佛冈县汤塘镇中心卫生院改扩建项目竣工环境保护验收报告

佛冈县汤塘镇中心卫生院改扩建项目 竣工环境保护验收意见

附件9专家意见对应修改情况

图 3.1-4 项目总平面布置图

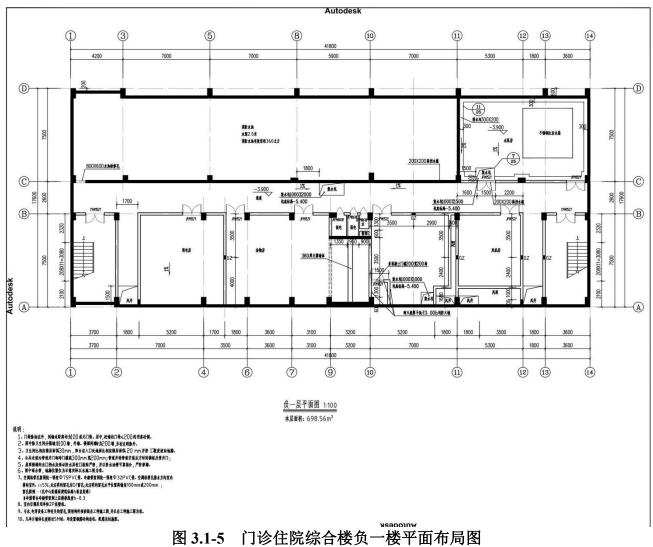
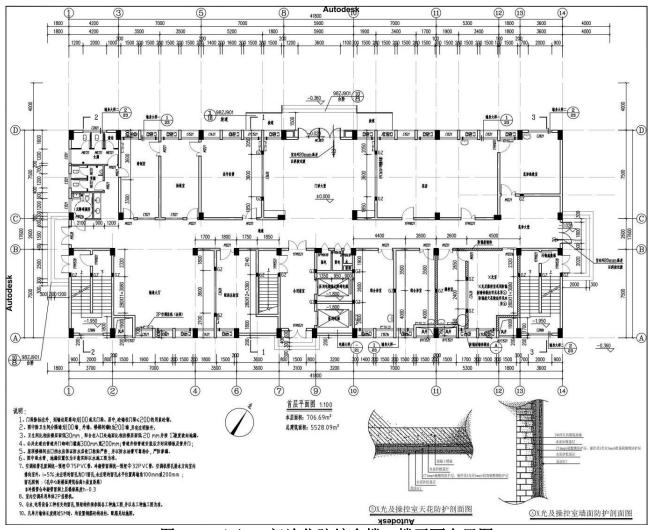
序	7点儿本本工 7.7点儿 4. 产 关 7年27	选项	内打✓
号	验收情况及验收报告完善建议	采纳	不采纳
1	按照《建设项目竣工环境保护验收技术规范 医疗机构》 (HJ 794-2016)要求完善验收报告章节及验收监测内容(因子、频次)。	V	
2	核实环保投资,说明污水处理设施工艺、处理能力,说明水污染物负荷,调试过程、相应操作规程,核实污水消毒方式,说明污泥暂存方式、位置、转运周期。	V	
3	核实验收范围,平面布局图中明确验收内容位置。说明辐射设施的辐射源类型,注明本次验收不包括该部分内容。	/	
4	核实营运期间用水量,以实际用排水数据为依托,完善水平衡图表。	/	
5	验收期间医疗物资用量不宜照搬环评数据。核准床位数量,按照 医疗机构规模划分条件核准机构规模,进而核实排污许可类型。	V	
6	补充完整的活性炭吸附装置图片,对活性炭装置进气湿度、风速、 装填量、活性炭性能等参数予以明确。	$\sqrt{}$	
7	规范设置排污口,说明废气采样孔位、孔径等主要设置信息,完善标志标识内容。	J	
8	实油烟净化器参数,明确静电除油器产生的废油、油渣清除方式和最终去向,加强设备维护。	1
